SERVICE INFO – INA 0104

Înlocuirea fuliei de întinzător manuale cu fulia semiautomată

Producător:	Ford
Model:	Transit
Anul fabricației:	do 12.2000
Motorizare:	2.5 TD, 2.5 DI
Nr. identificare piesă:	531 0504 10
Nr. OE:	1136426 1C1Q 6K254 AA

Figura 1: 531 0504 10 – fulia semiautomată de întinzător

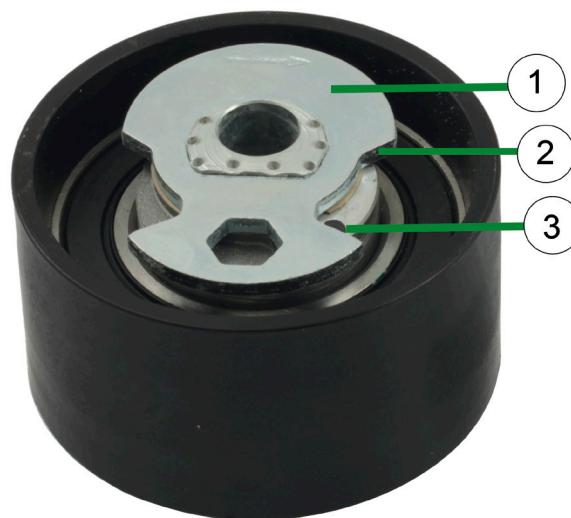
La vehiculul menționat mai sus, s-a folosit o fulie de întinzător manuală la mecanismul actual de distribuție. Această piesă este înlocuită cu fulia de întinzător semiautomată 531 0504 10 și este inclusă și în kiturile 530 0143 10 și 530 0144 10.

Noua fulie a întinzătorului se montează exact în același fel ca și cea veche. Cu toate acestea, spre deosebire de fulia manuală, cureaua dințată este tensionată cu ajutorul unei chei tubulare hexagonale.

Pentru a tensiona cureaua dințată, trebuie rotită placa de fixare (1) cu cheia tubulară hexagonală, până ce gaura (3) este semiacoperită de marginea (2) a plăcii de fixare.
